Ref: I-PPO Sector SUS-CA.23 "Extensión PTA"

Expediente: Plan Parcial de Ordenación PL 5/19
Promotor: Parque Tecnológico de Andalucía, S.A.
Situación: Sector SUS-CA.23 "Extensión PTA"
Junta de Distrito: Nº 9. Campanillas
Asunto: Informe técnico

INFORME

Con fecha 3 de junio de 2024 se presenta nueva documentación en relación al Plan Parcial de Ordenación (PPO) del Sector SUS-CA.23 "Extensión PTA", para dar respuesta a las observaciones contenidas en el informe de este Servicio de fecha 4 de abril de 2024.

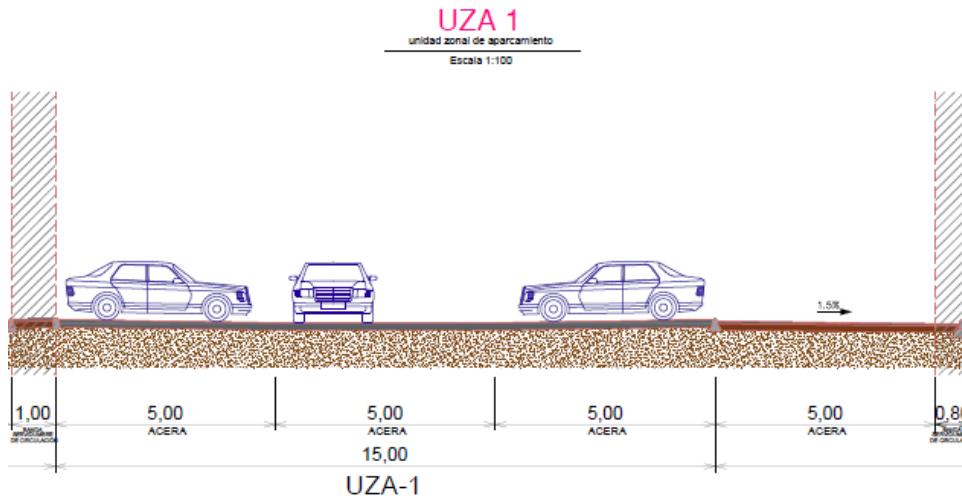
Esta cuestión ha sido subsanada, pues se han representado las secciones-tipo completas, si bien en la SECCION V.1 UZA - 1 VS-1.1 y en la SECCION V.S3 UZA – 4, las aceras no podrán ser tan reducidas (1,25 m. y 1,60 m., respectivamente), pues ni siquiera cumplen la Orden TMA/851/2021, de 23 de julio, por la que se desarrolla el documento técnico de condiciones básicas de accesibilidad y no discriminación para el acceso y la utilización de los espacios públicos urbanizados, que en su apartado 2.b) del artículo 5 dice: “En todo su desarrollo poseerá una anchura libre de paso no inferior a 1,80 m, que garantice el giro, cruce y cambio de dirección de las personas, independientemente de sus características o modo de desplazamiento”.

Por otro lado, hay un pequeño error en la definición de los espacios, pues en la UZA – 1 se señalan como acera las zonas de aparcamiento y calzada:

En relación a estas cuestiones, antes de la Aprobación Definitiva de PPO, se deberán ajustar las secciones-tipo de los viales de manera que ninguna acera tenga una anchura inferior a la establecida en la mencionada Orden TMA/851/2021, de 23 de julio.

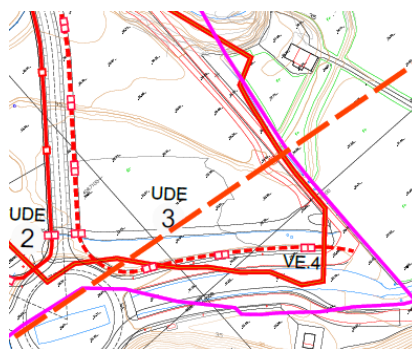
Se habrán de incluir en el documento de PPO, tanto en Memoria como en Planos, las infraestructuras futuras previstas por el Plan Especial de Infraestructuras Básicas que afectan a este sector.

Esta cuestión no ha sido subsanada, si bien se pospondrá al momento de Aprobación Inicial del Plan Especial de Infraestructuras Básicas (PEIS-4).

Línea de AT 220kv

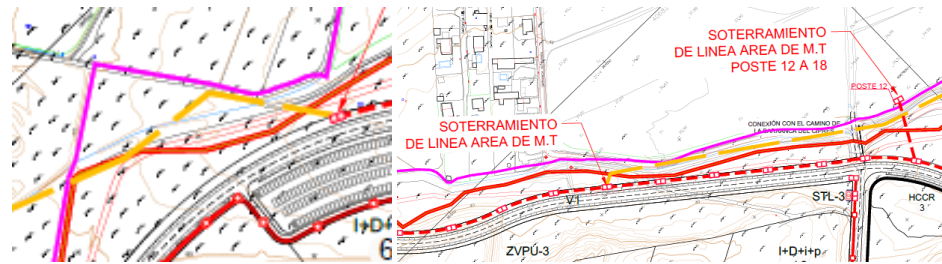
➤ *En el plano P.12 Red de media y alta tensión se propone un soterramiento de las mencionadas líneas (cuyo voltaje habrá de ser especificado en el mismo), si bien la de AT 220Kv queda sin conexión y la de 20kv aún discurre en parte aérea dentro del ámbito del sector, lo que habrá de ser modificado. Asimismo, habrá de reflejarse en el plano el tramo que queda soterrado de la línea de AT 220kv.*

Estas cuestiones han sido subsanadas.
